Informe: LM-IG-17-2020

Revisión del estudio de suelos para el Proyecto Playa Naranjo – Paquera

1. Informe LM-IG-17-2020		2. Copia No. 1
3. Título y subtítulo: Informe de segunda visita al Proyecto Playa Naranjo – Paquera		4. Fecha del Informe 13 de noviembre de 2020

Figura 7. Talud derecho, estación 12+800

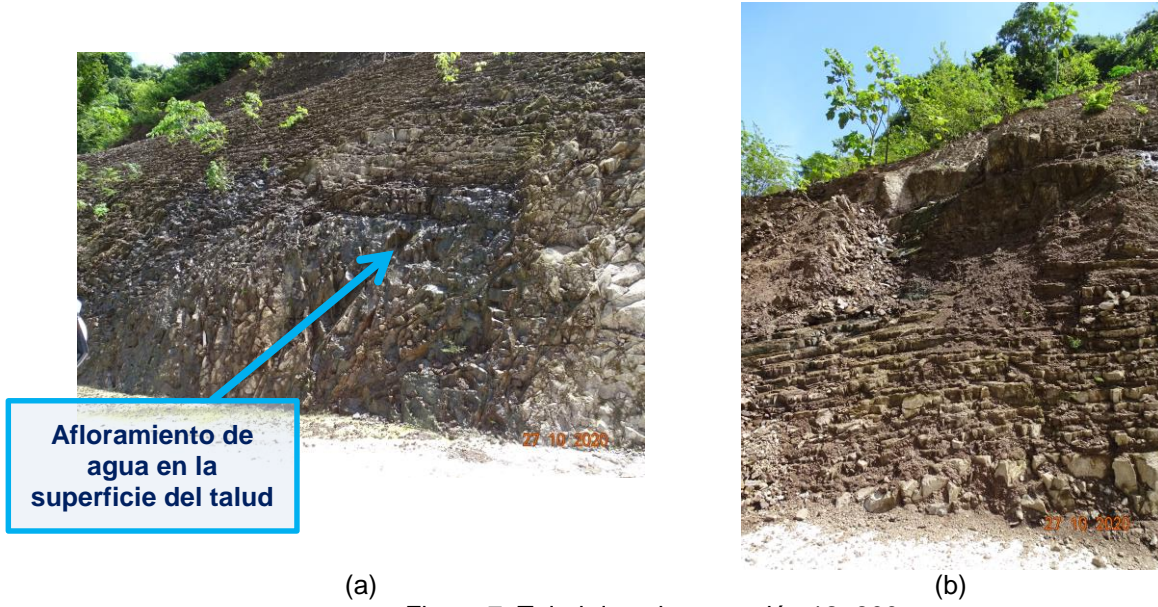
Como se observa en la Figura 7, fueron acatadas las recomendaciones del diseñador propuestas por CACISA para los taludes mayores de 8 m de altura, como fue la construcción de bermas y el manejo de la escorrentía superficial.

La alta meteorización observada en el macizo rocoso sugiere que el comportamiento de los materiales que componen el talud puede estar regido por la mecánica de suelos. Sin embargo, como se observa en la Figura 7b, sería conveniente llevar a cabo análisis adicionales, por ejemplo, análisis estereográficos, para establecer sistemas de sostenimiento más efectivo en algunas zonas

específicas del talud, puesto que se vislumbran indicios de fallas provocados por la intersección de familias de discontinuidades encontradas en las partes más altas del macizo rocoso, lo cual podría generar caídas de material o deslizamientos a gran altura, lo cual constituye un potencial riesgo para los usuarios de la carretera.

Finalmente, en la Figura 7a, también puede observarse el afloramiento de agua al pie del talud en algunas zonas del macizo, lo cual requiere atención puesto que, estas regiones pueden representar sectores con menores resistencias al corte y potenciales zonas de fallas, por lo que se sugiere la colocación de drenajes para el control de los niveles de agua observados en campo.

Figura 8. Talud derecho, estación 12+200

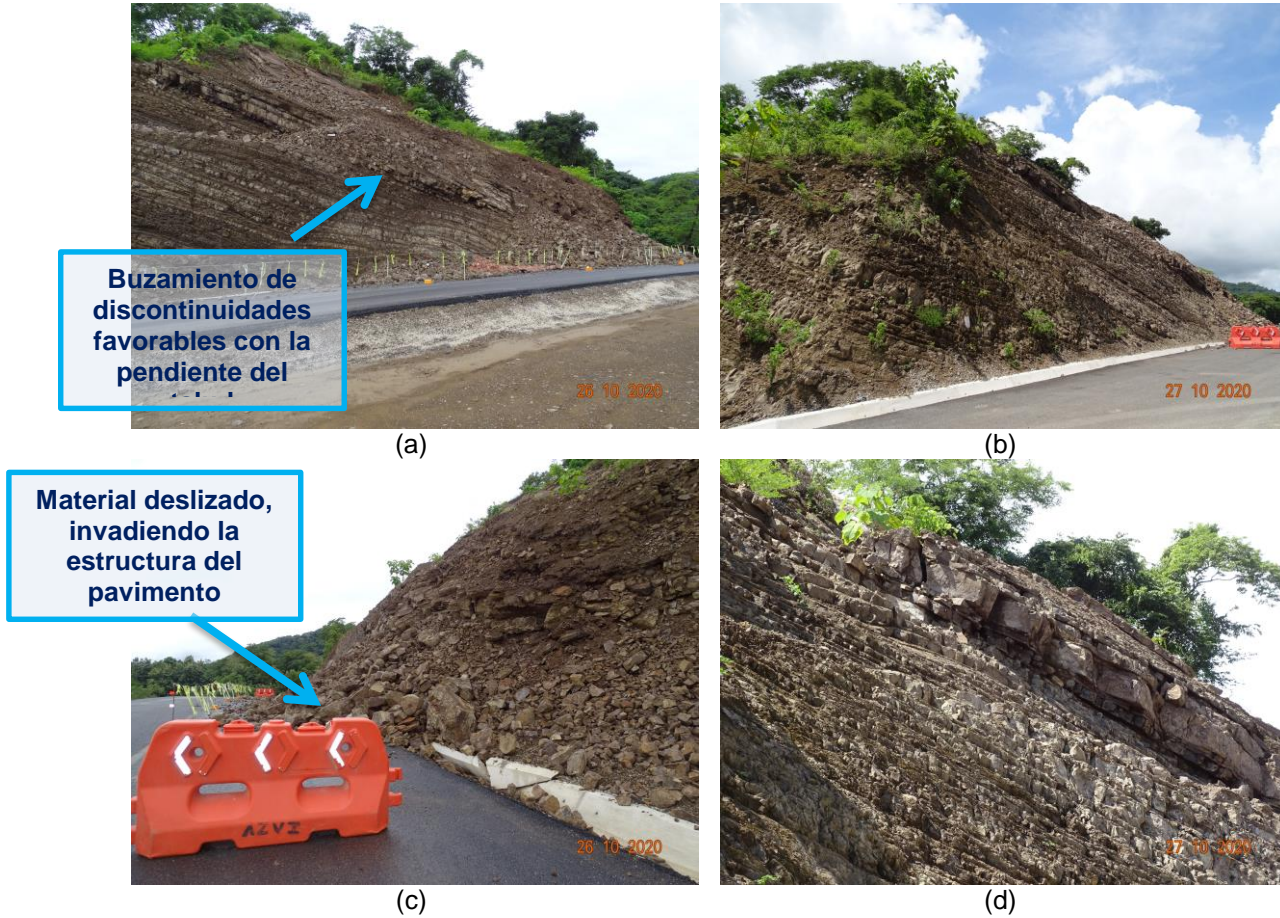
En las Figuras 8a, 8b y 8c, se observa que las medidas sugeridas anteriormente no fueron implementadas. Se nota, también, que la orientación del buzamiento de las familias de las discontinuidades es favorable a la pendiente del talud. De esta manera, en la Figura 8c, se muestra que, en la visita realizada, el talud presenta deslizamientos de material que cayeron dentro de la superficie de rueda del pavimento, pese a que se utilizaron las recomendaciones iniciales de CACISA de la construcción de bermas para acortar la altura y el manejo de aguas superficiales, afectando las

obras que habían sido realizadas anteriormente. Este deslizamiento, muestra que es necesario establecer sistemas de sostenimientos más efectivos para atender los mecanismos de falla.

Debido a la falla reciente del talud, podría ser necesario realizar nuevos análisis, para establecer las propiedades de resistencia al corte residual del talud y valorar si las recomendaciones propuestas en el informe “Proyectos de estabilización en diferentes zonas del proyecto R160” continúan vigentes o si será necesario adoptar nuevas medidas de estabilización del talud.

(a) (b)
Figura 11. Talud derecho, estación 3+286

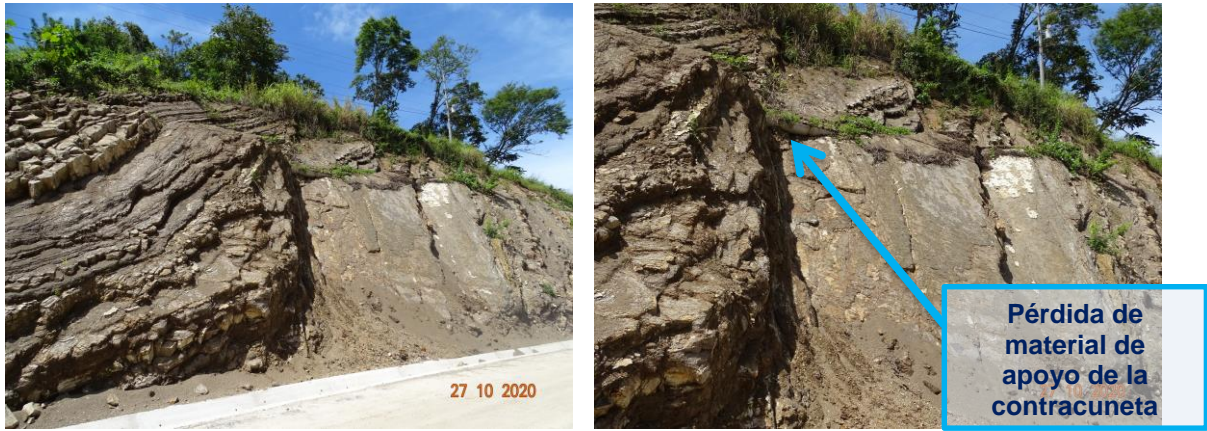
Sin embargo, en la visita realizada, de las medidas sugeridas fue posible observar únicamente la existencia de un manejo de la escorrentía superficial mediante la instalación de contracunetas, siendo que aún no fueron implementadas el resto de las recomendaciones, según puede observarse en la Figura 11. Como se observa en esta misma figura, existen planos de bloques de roca buzando en la misma dirección del talud, propiciando la inestabilidad de este. En el caso de la Figura 11b, se observa un mecanismo de falla tipo cuña, en el cual dos familias de discontinuidades se intersecaron y cortaron entre sí, lo cual generó el deslizamiento de un bloque o material del talud. Debe destacarse que este deslizamiento provocó una pérdida de apoyo de la contracuneta, lo cual puede acarrear un colapso del sistema de control del agua superficial, por lo que es recomendable tomar medidas inmediatas para resolver la situación ante las lluvias que se dan en esta zona.

Figura 18. Muro de gaviones, estacionamiento 17+354, lado izquierdo

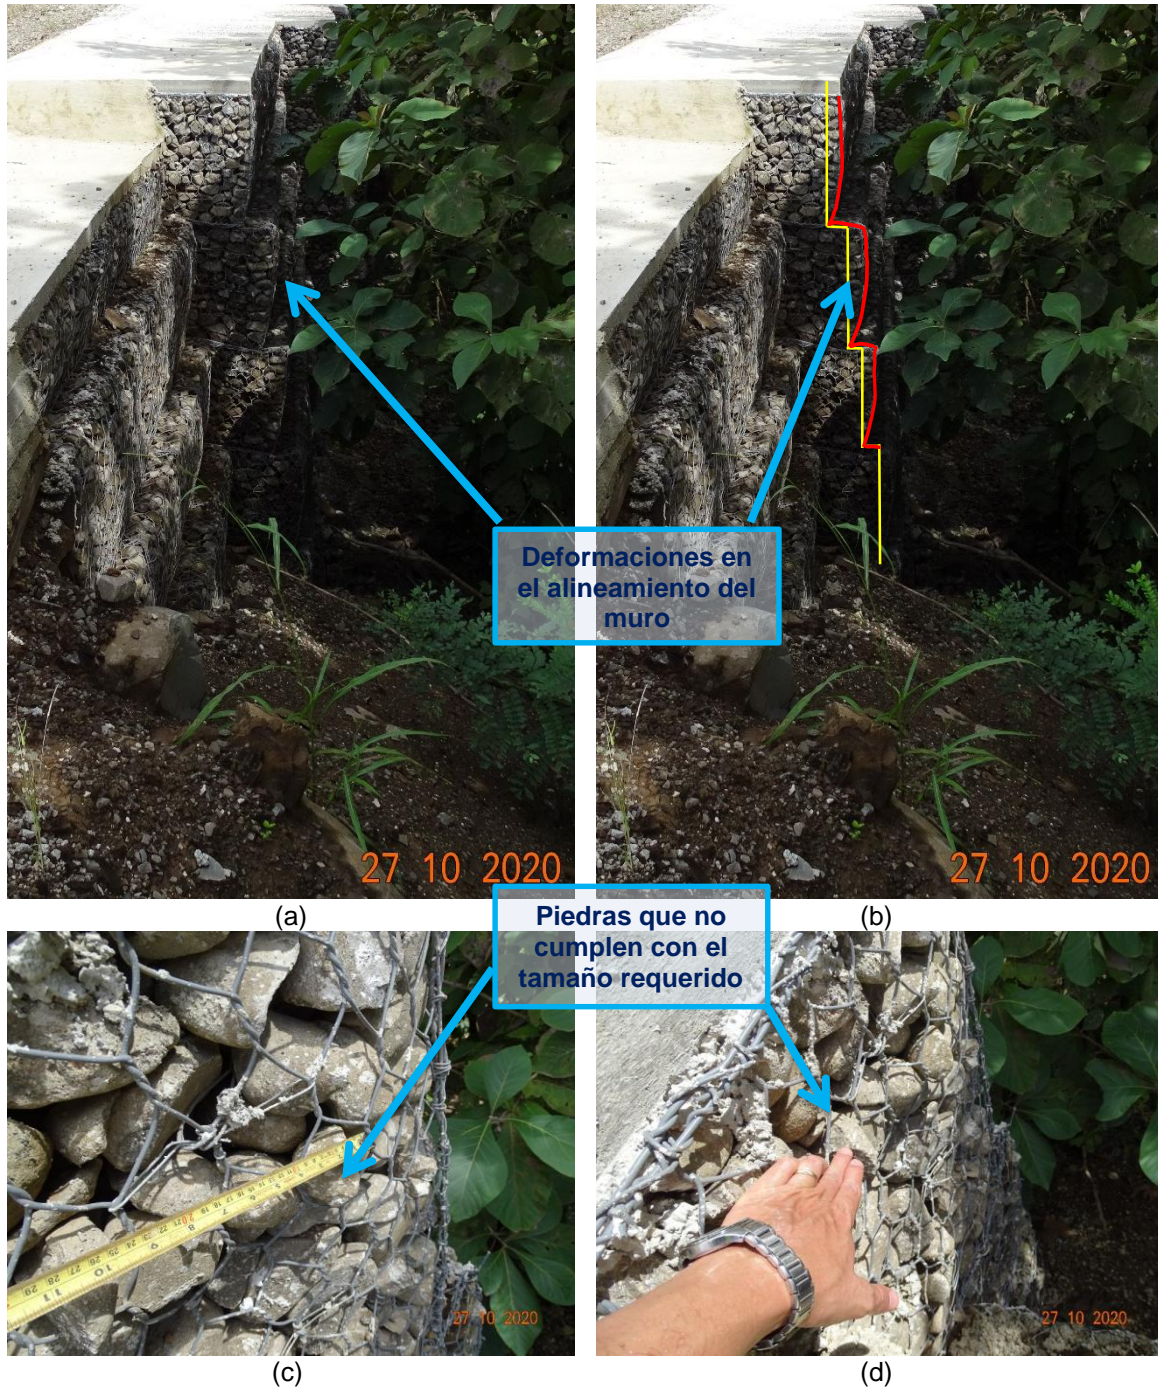
Como se observa en las Figuras 18a y 18b, algunas de las canastas del muro parecen presentar deformaciones que no permiten garantizar la correcta alineación de las celdas. Por su parte, en las Figuras 18c y 18d se observa que algunas de las piedras usadas para la construcción de los gaviones no cumplen con el tamaño requerido, puesto que algunas de ellas presentan tamaños menores que la abertura de la malla y, por lo tanto, eventualmente pueden salir de la malla, caer y contribuir en la formación de vacíos que puede producir mayores deformaciones en el muro.

Figura 19. Piedras utilizadas en el muro de gaviones, estacionamiento 3+950, lado izquierdo

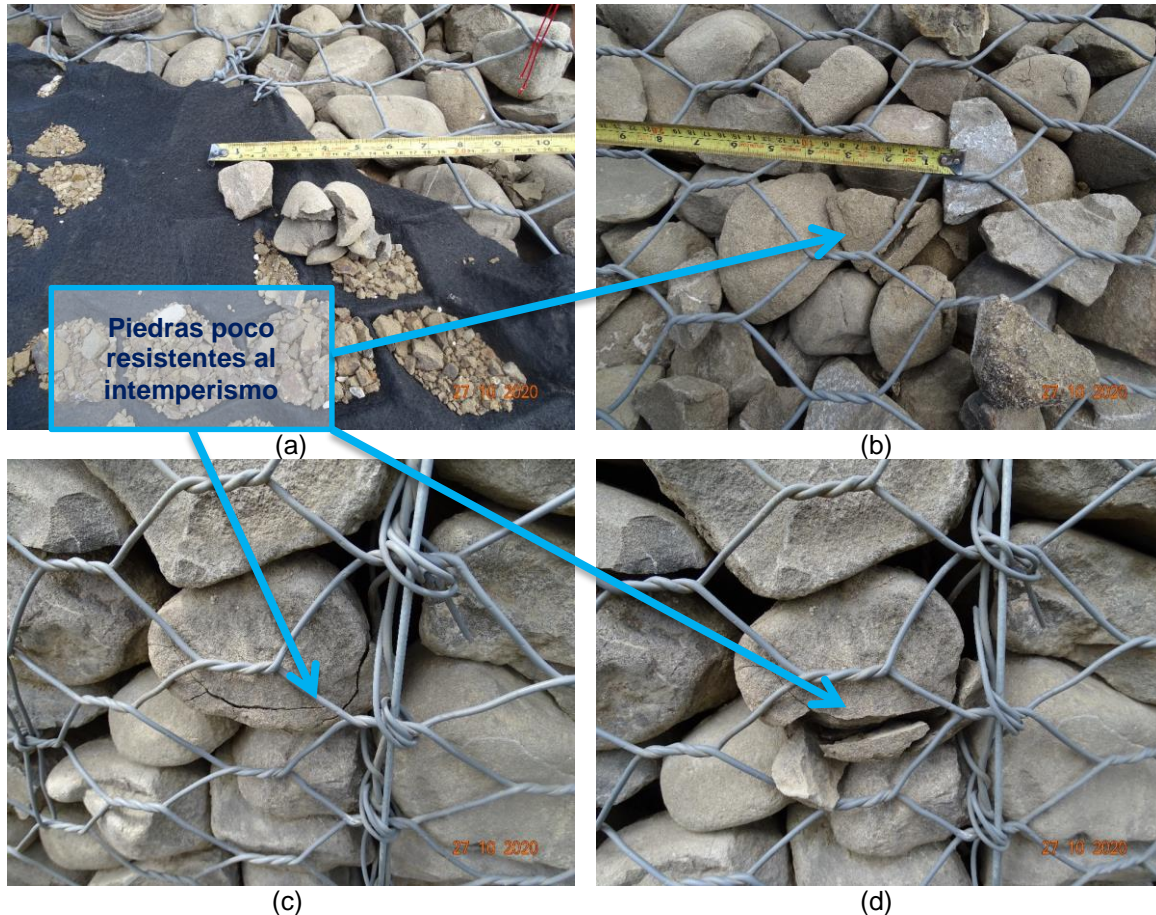
Nuevamente, en la visita realizada, fueron observadas algunos problemas relacionados con las rocas utilizadas para la construcción del muro de gaviones. Como fue mencionado, el tipo de roca que se tiene que utilizar debe ser dura, resistente al intemperismo, con un índice de durabilidad del material

grueso de 50 mínimo (AASHTO T210) y resistencia de la roca a la abrasión en la Máquina de Los Ángeles de 50% máximo. Sin embargo, como se observa en la Figuras 19a, 19b, 19c y 19d, las rocas utilizadas en la construcción de este muro, presentan deficiencias para resistir el intemperismo. Particularmente, en las Figuras 19c y 19d, se observa como una de las rocas se encontraba agrietada y que fácilmente pudo ser disgregada con la mano.

Ante la incertidumbre respecto a la durabilidad de los materiales se considera necesario aportar o realizar ensayos adicionales para determinar el índice SDI (Slake Durability Index), descrito en la norma ASTM D4644, para verificar el cumplimiento de un valor mínimo de 85% para dos ciclos de ensayo.
